ZAWIADOMIENIE O UDZIELENIU WYJAŚNIEŃ NA ZAPYTANIA WYKONAWCÓW W POSTĘPOWANIU

Na zakup wraz z dostawą sprzętu jednorazowego dla Oddziału Noworodkowego z
Pododdziałem Intensywnej Terapii Noworodków
Nr postępowania EZ/215/95/2017

Pytanie 23. Pakiet nr 8. Poz. 3

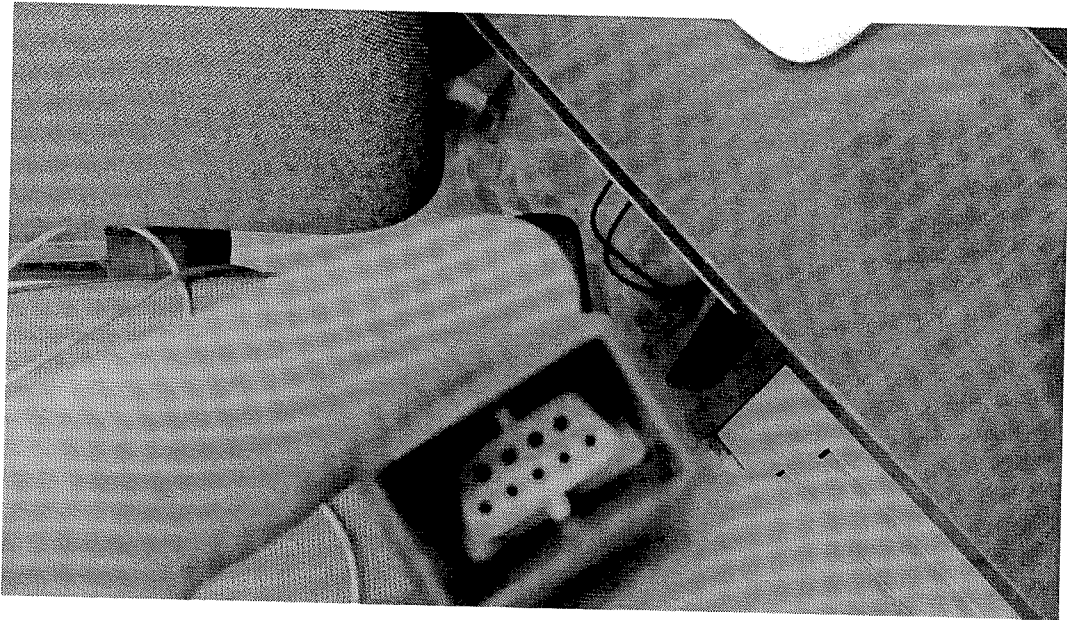
- Czy chodzi o czujniki jednorazowe czy wielorazowe?
- Czy chodzi o czujniki noworodkowe, niemowlęce, pediatryczne czy dla dorosłych ?”
- Czy czujniki będą wpinane do kabla przedłużającego ze złączem DB9?

Odpowiedź: Jednorazowe. Noworodkowe. Zamawiający dołącza zdjęcie kabla do kardiomonitora.

Pytanie 24. Pakiet nr 8. Poz. 4

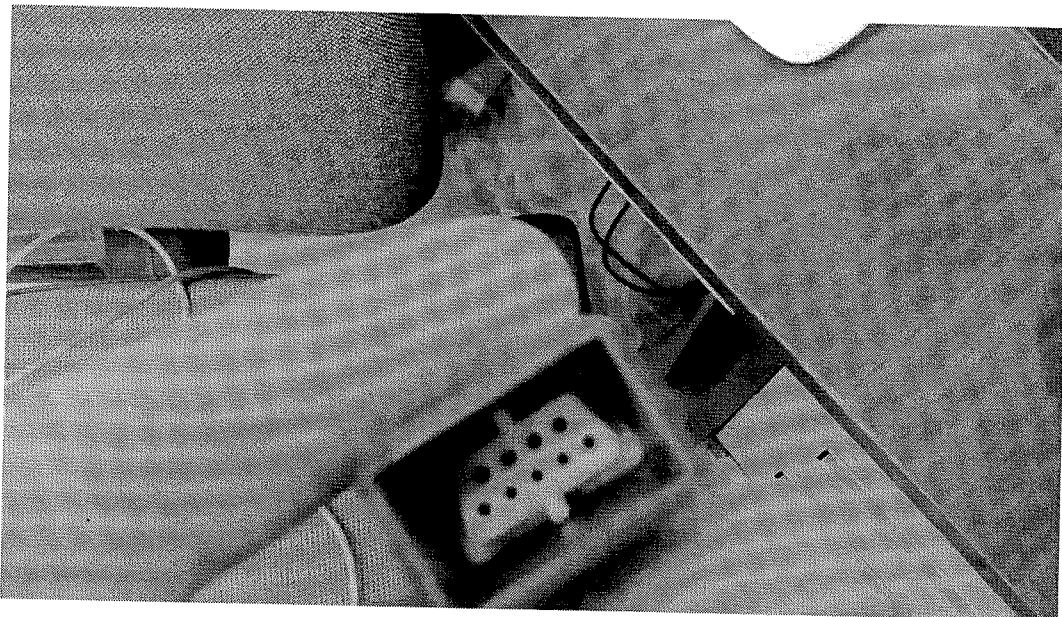
- Czy chodzi o czujniki jednorazowe czy wielorazowe?
- Czy chodzi o czujniki noworodkowe, niemowlęce, pediatryczne czy dla dorosłych ?
- Czy czujniki będą wpinane do kabla przedłużającego ze złączem DB9?

Odpowiedź: Jednorazowe. Noworodkowe. Zamawiający dołącza zdjęcie kabla do kardiomonitora.
